**REPÚBLICA DE PANAMÁ**  
**MINISTERIO DE AMBIENTE**

**RESOLUCIÓN No. DEIA-IAM- 001-2022**  
De 14 de enero de 2022.

Por la cual se resuelve la solicitud de modificación del Estudio de Impacto Ambiental, categoría II, del proyecto denominado **“ESTUDIO, DISEÑO Y CONSTRUCCIÓN PARA LA REHABILITACIÓN Y ENSANCHE DE LA CARRETERA CONCEPCIÓN (CPA) CUESTA DE PIEDRA-VOLCÁN”**, aprobado mediante Resolución **DEIA-IA-014-2020** del 11 de febrero de 2020.

DEPARTAMENTO DE EVALUACIÓN DE ESTUDIOS DE IMPACTO AMBIENTAL  
**INFORME TÉCNICO DE EVALUACIÓN DE MODIFICACIÓN AL ESTUDIO DE  
IMPACTO AMBIENTAL**

ASUNTO: Verificación de coordenadas

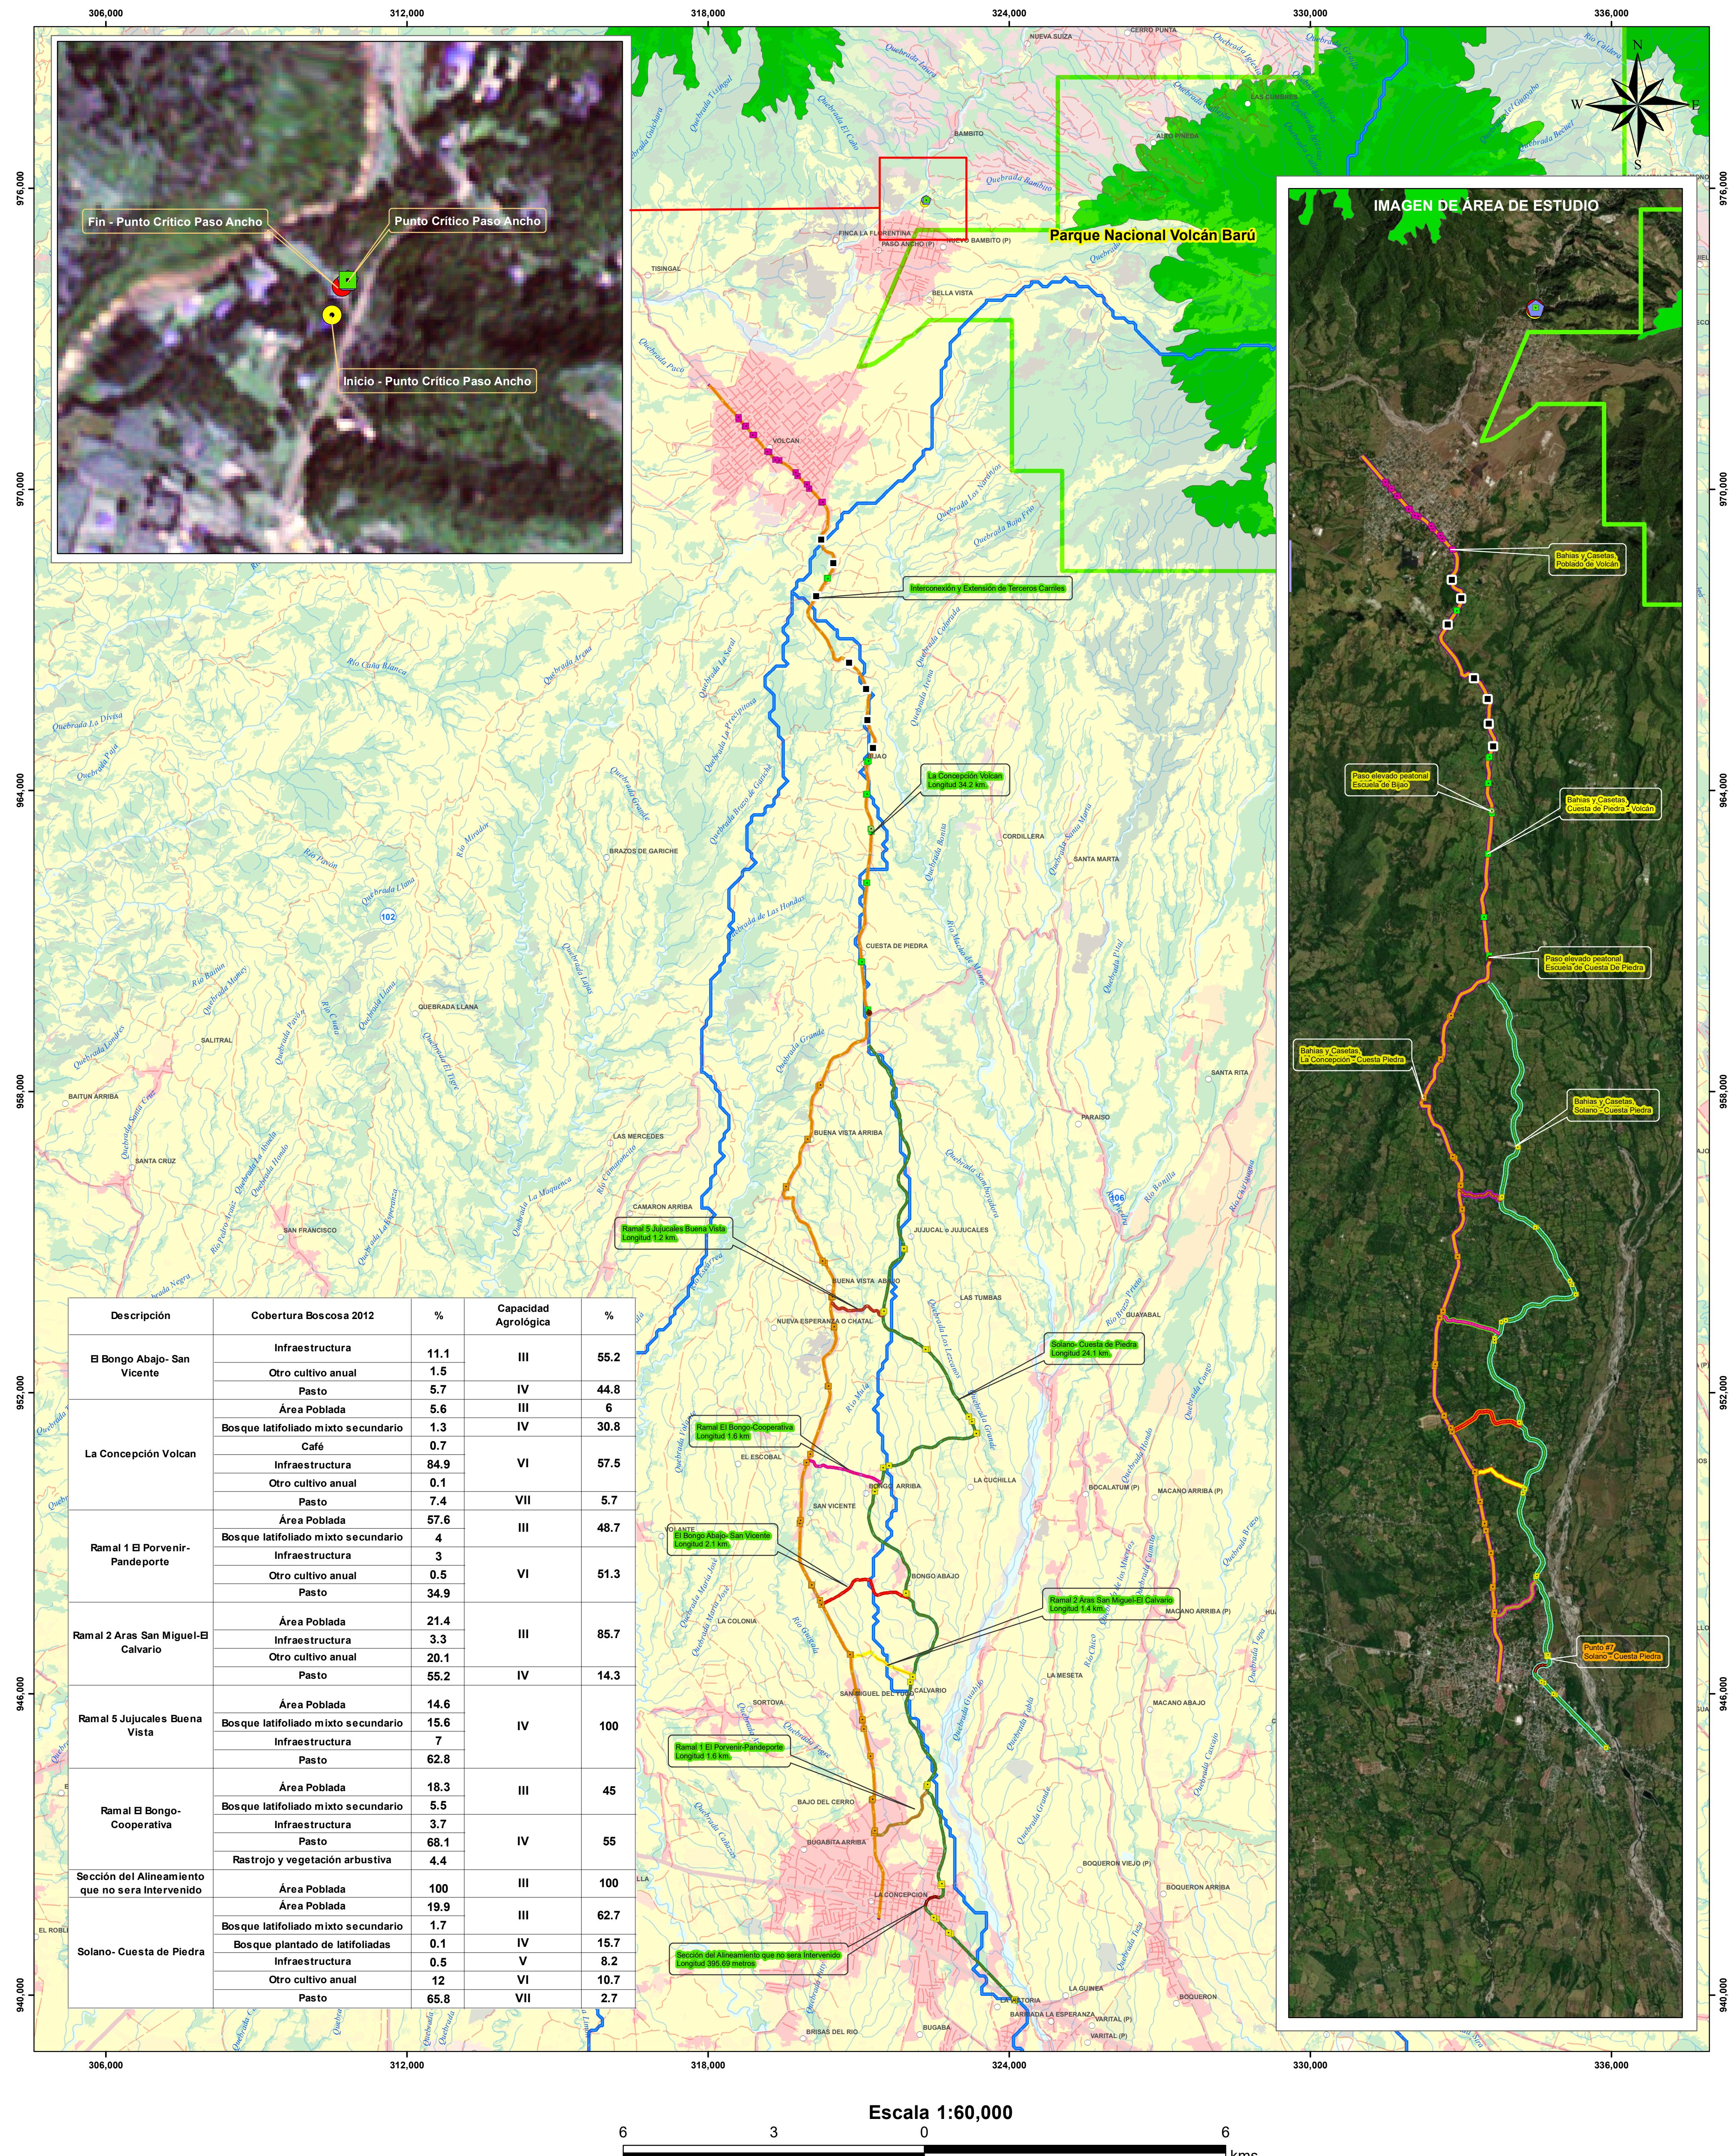
Mediante **MEMORANDO-DIAM-01413-2021**, recibido el 21 de diciembre de 2021, **DIAM**, da respuesta al **MEMORANDO-DEEIA-0804-1012-2021**, y se puede verificar, de acuerdo al mapa adjunto a la verificación, que el punto n#7 de los datos de Bahías y Casetas de Cuesta de Piedra-Volcán, se ubica dentro del alineamiento aprobado (fojas 453 y 454 del expediente administrativo).
